改善箇所説明

基準不適合箇所

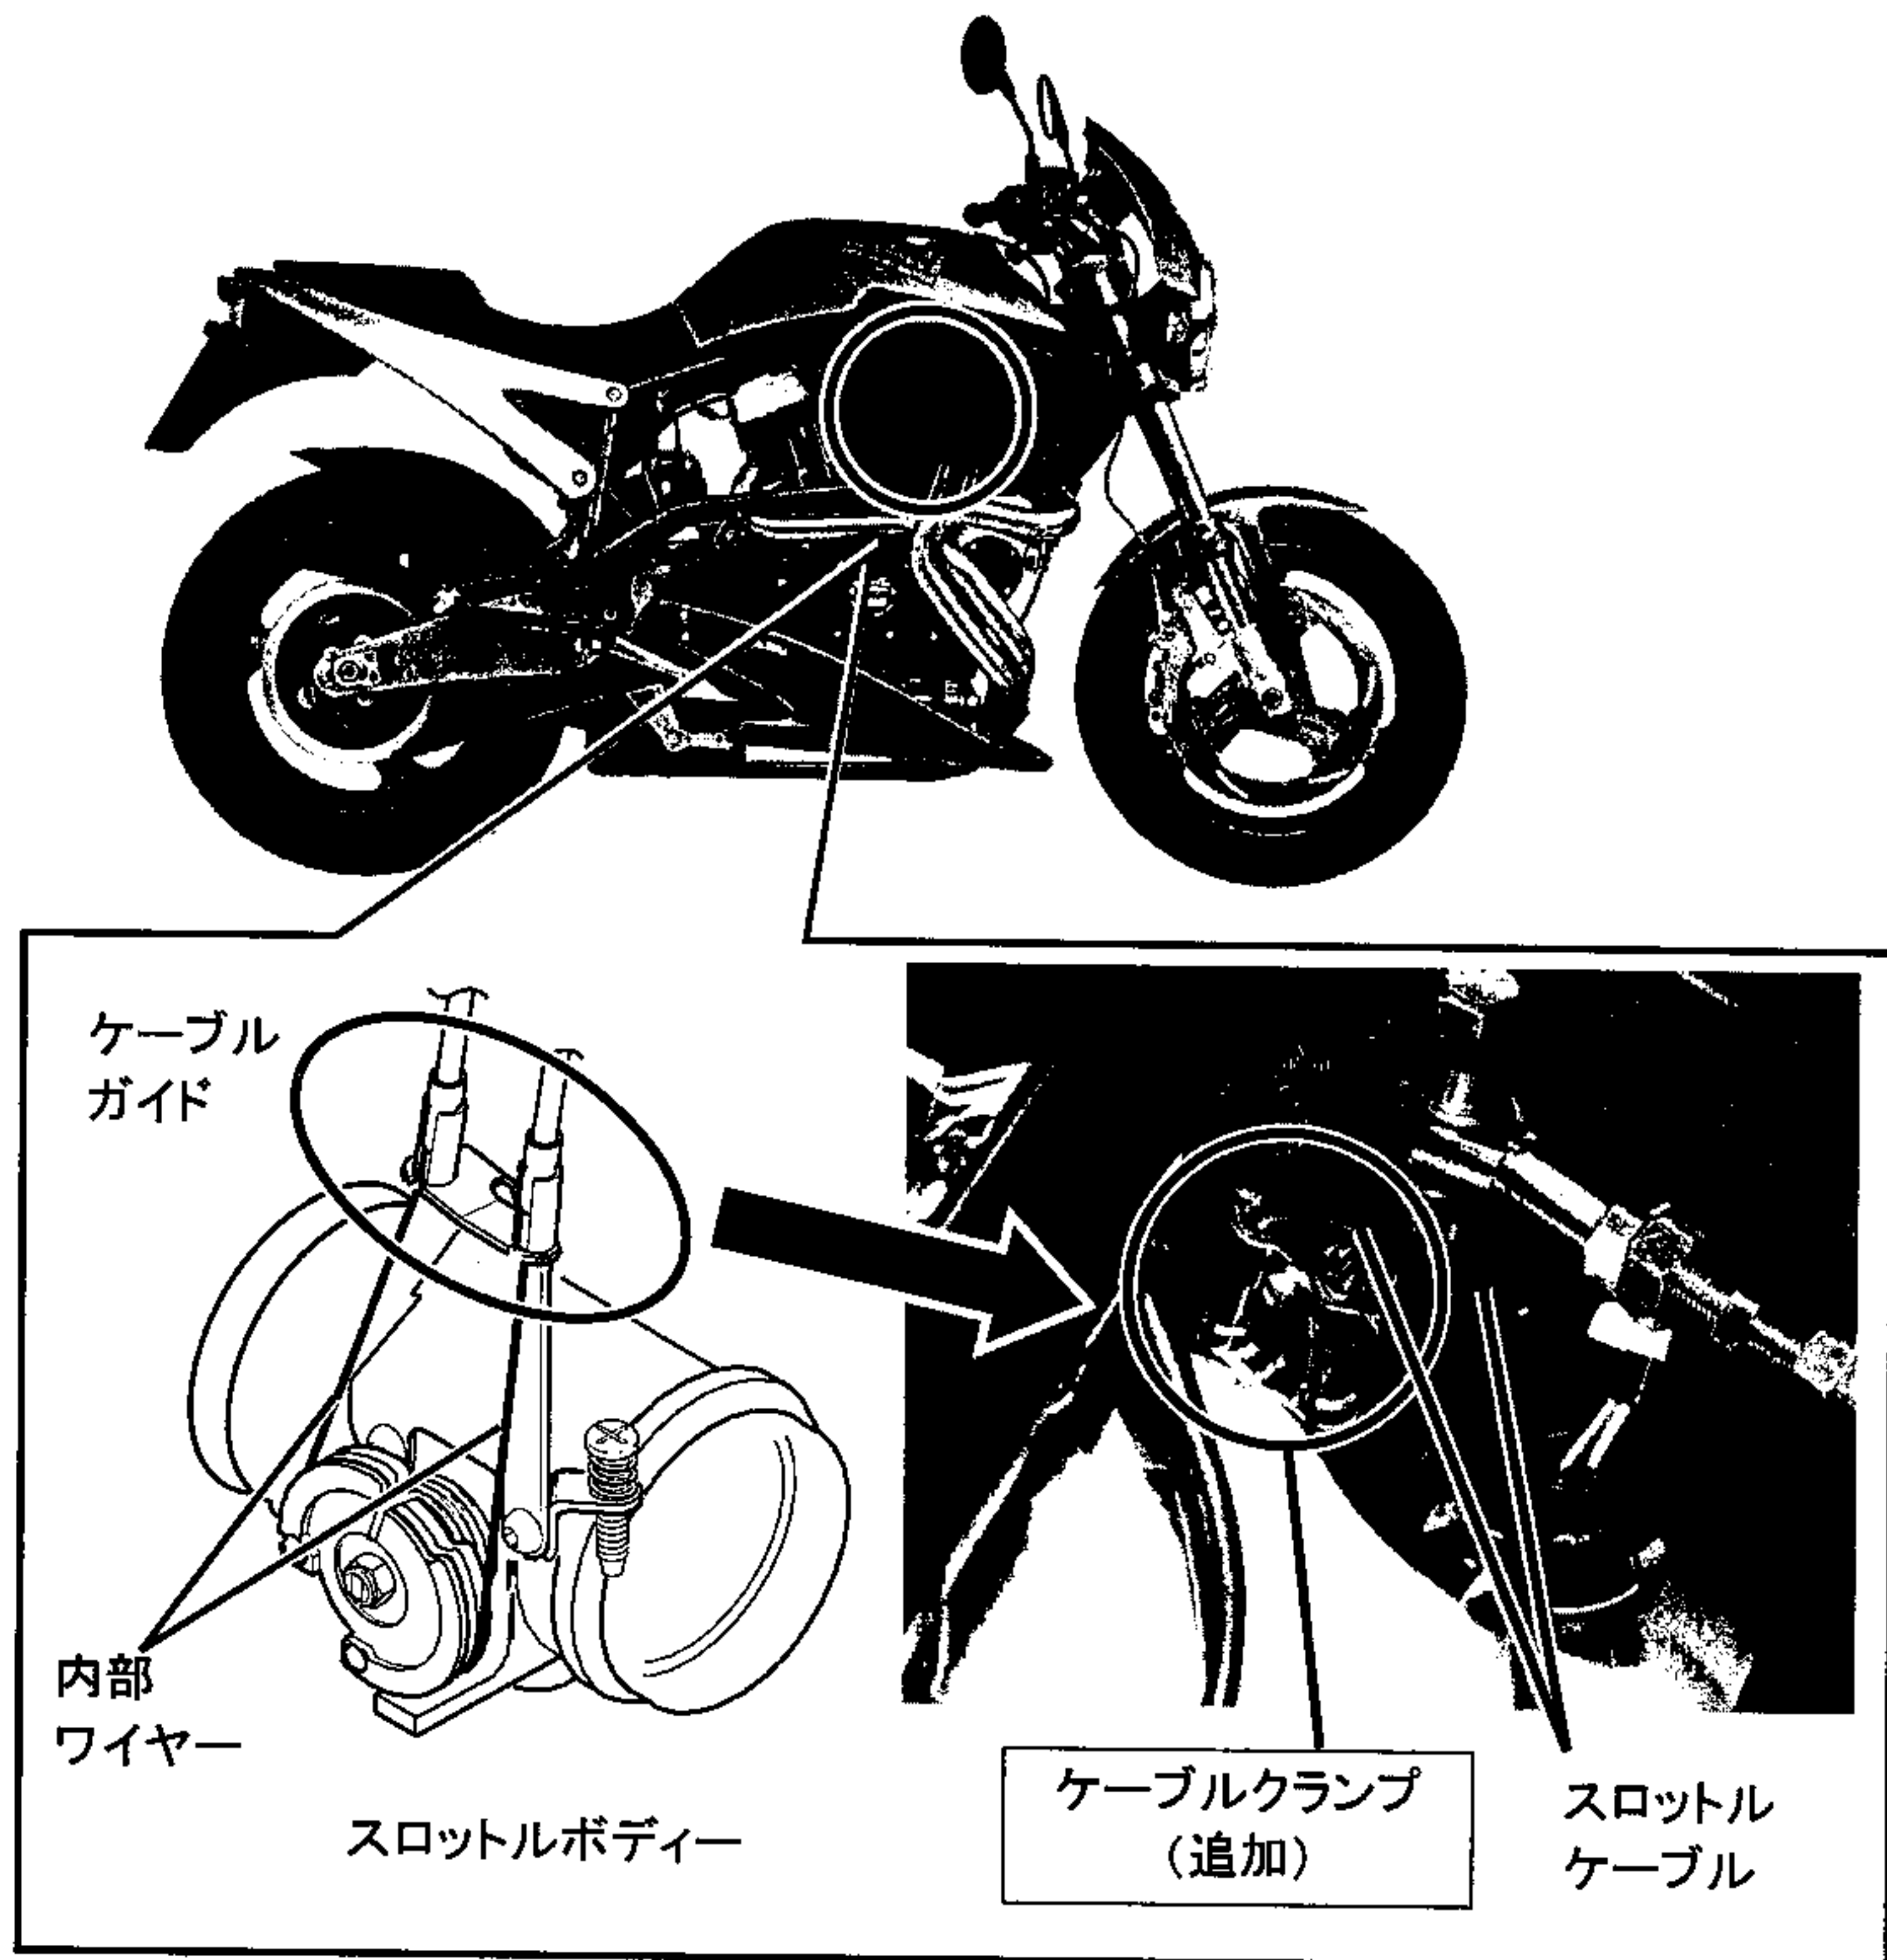
スロットルケーブルを保持しているケーブルガイドの構造が不適切なため、当該ケーブルの調整が不十分な場合、内部ワイヤーにたるみが生じてケーブルガイドから外れることがある。そのため、アクセルグリップを戻してもエンジン回転が下がらなくなるおそれがある。

全車両、スロットルケーブルを調整し、ケーブルガイドから外れないようにケーブルクランプを取り付ける。

スロットルボディーのケーブルガイド部にクランプが取り付けられている。
